改善箇所説明図

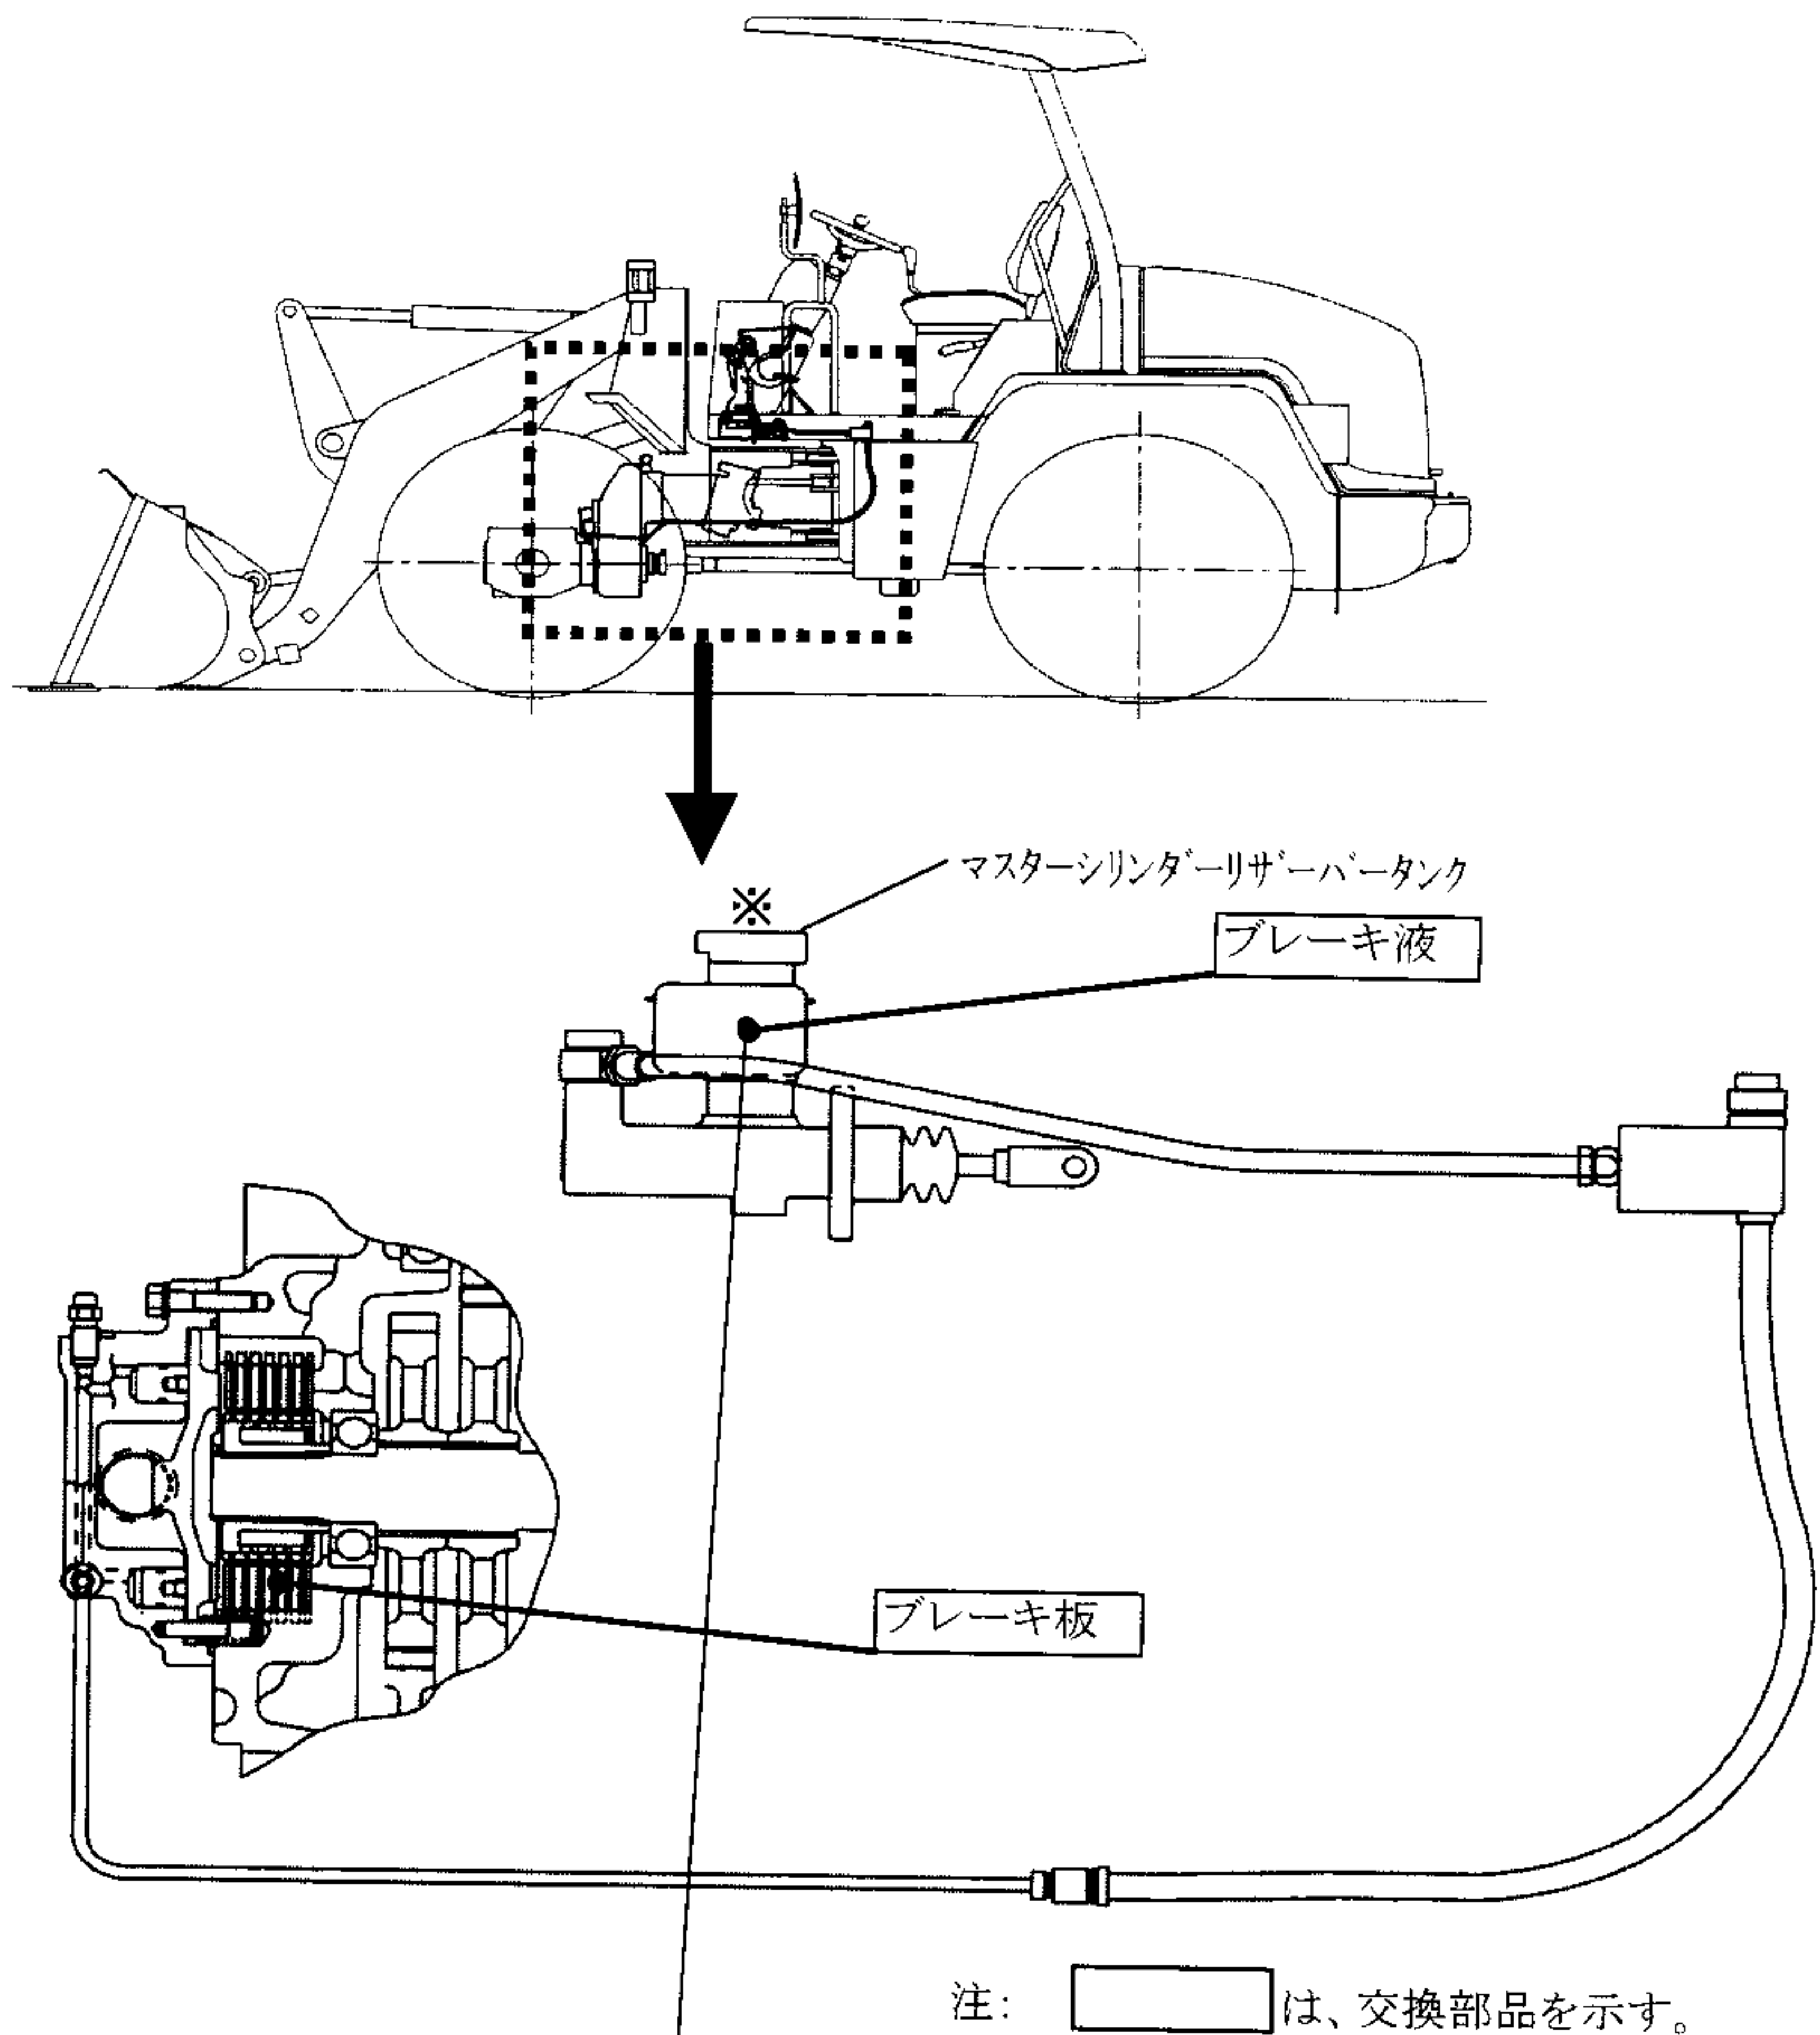
基準不適合発生箇所

制動装置において、ブレーキ液の粘度が不適切なものがあるため、低温時に、ブレーキ液の流れが遅くなり、制動操作を行った際にブレーキの効き・戻りに時間がかかり、制動力が低下するおそれがある。

- ①全車両、ブレーキ液を正規のブレーキ液に交換する。
- ②全車両、ブレーキ板を分解点検し損傷状態を確認して、損傷している場合には新品に交換する。

マスターシリンダーリザーバートankのキャップ上部に、白ペイントを塗布する。
(上図 ※印部)
